鉄筋の設置状況の確認

鉄筋のかぶり厚不足

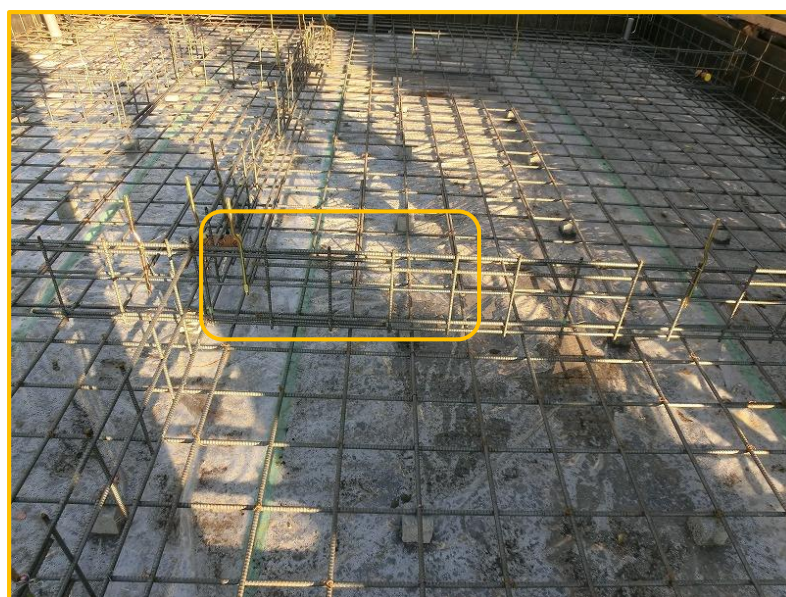
鉄筋がさびないようにコンクリートで被覆して保護しますが、土に接する基礎の立ち上がり部分においては、40mm 以上確保することとされています。

南面洋室開口部の底盤筋の端部が型枠に近づきすぎてかぶり厚が確保されていませんので、修正を申し入れしております。
